改善箇所説明図

②車枠(フレーム)

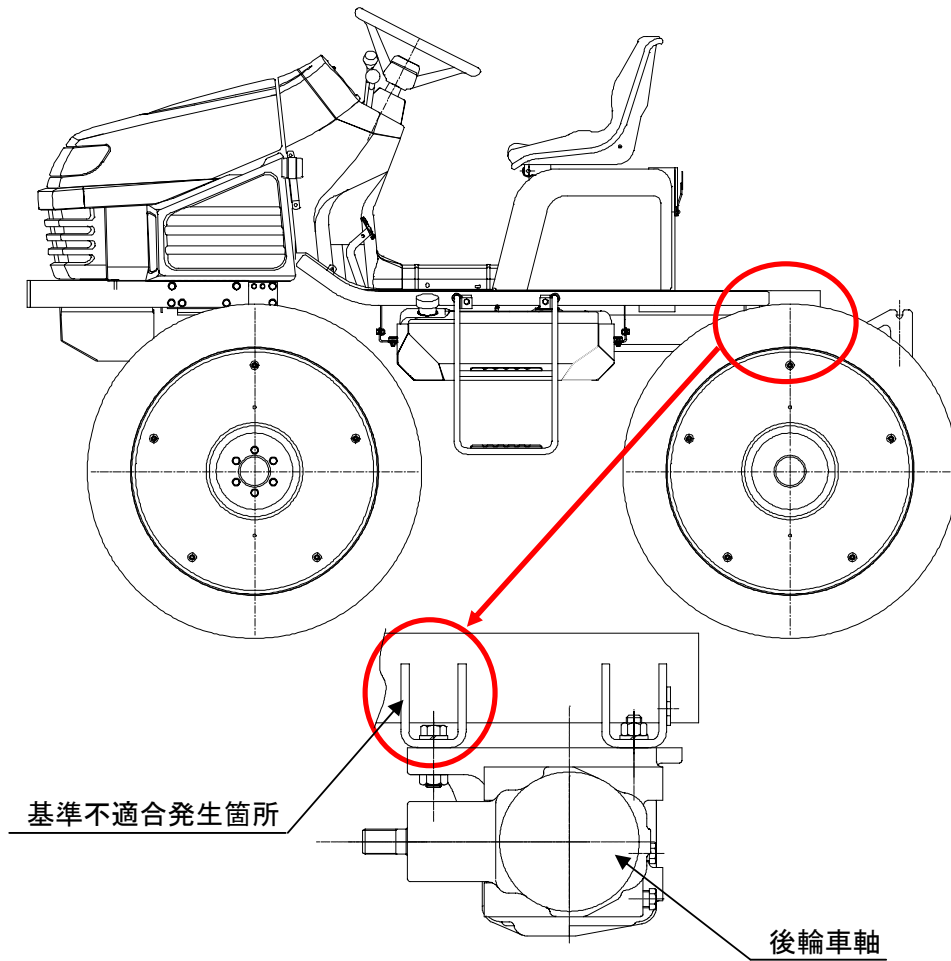
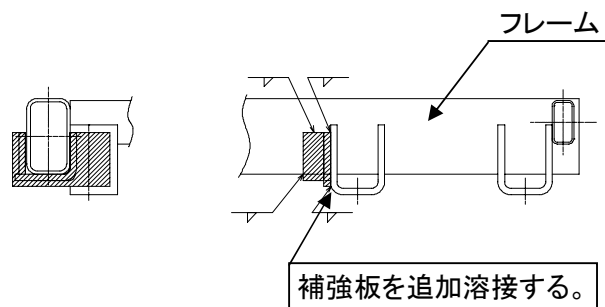
不具合発生箇所

車枠において、後輪車軸取付部の強度が不足しているため、圃場内の大きな凹凸上を走行時に亀裂が発生するものがある。そのため、そのまま使用を続けると、亀裂が進行し、最悪の場合、破損して走行できなくなるおそれがある。

補強板

全車両、車枠に補強板を追加溶接する。

補強板溶接にて識別
